监理通知单

工程名称：荆门万华家居（二期）5MW 屋顶分布式光伏发电项目

编号：ZHJL-JMWH-TZ-001

事由：安全文明施工、现场安全防护事宜

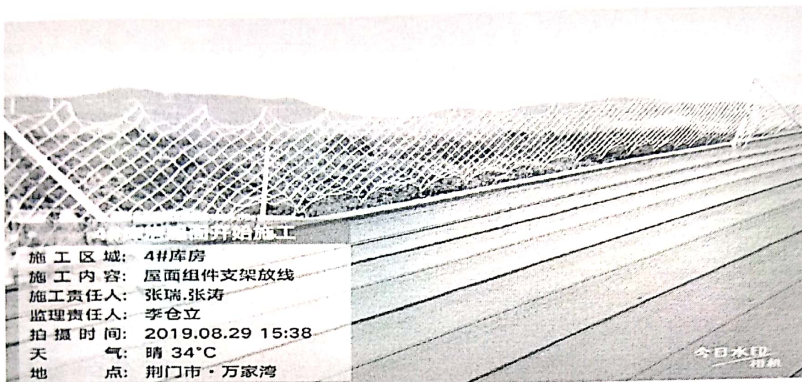
1. 屋面临边围网高度未达到 1.2m 要求。
2. 临边安全围网支持点过少，需要多增加支承点，临时上人梯围网已腐蚀需要更换。
3. 施工现场未见警示牌警示标语，未见《五图一牌》。
4. 现场施工人员安全防护措施必须配备到位，安全帽必须正确佩戴，屋面严禁出现吸烟情况。
5. 钢结构加固，严禁出现烟火，动火作业先报备，且现场防火措施必须配备到位，同时加强现场安全巡视检查，对存在的问题及时整改完善。
6. 针对夏季高温施工，合理安排施工时间，避开高温时间段，防中暑药品配备到位施工现场，严禁出现施工人员赤膊、穿拖鞋和酒后上岗，安全员和各班组负责人加强对佩戴安全防护用品使用的检查，为防止高空坠落事故，对身体素质差、不适应高温作业的人员、年纪过大的人员及时调换岗位或调离岗位，注意检查用电设施、电线、机械等是否存在漏电、老化等情况。
7. 所有进场施工人员必须进行三级安全教育，每日、周进行施工人员现场安全、施工技术交底，并形成纸质性文件留存。

对近期各省市建筑生产出现的安全事故，我部将按国家 4.1 下发的《生产安全事故应急条例》中内容，要求施工单位必须成立安全应急救援机制，且安全员必须到岗，对涉及吊装、高空、动火等工序开展，必须提前上报项目部，如未按照要求执行，将进行通知单、处罚、停工、监理报告等形式上报至各项目单位公司，请严格执行，再次强调安全第一，对现场出现的问题及时上报监理部及建设部，现要求施工单位管理人员对现场施工人员进行安全技术交底并做好记录。对现场安全围网高度达不到要求进行整改完善同时增加支撑点，各工序完成后需进行报验，待我部及建设单位验收后，方可进行下道工序施工，否则我部将对该工序不予以验收及签字盖章，限本周完成上述整改要求。
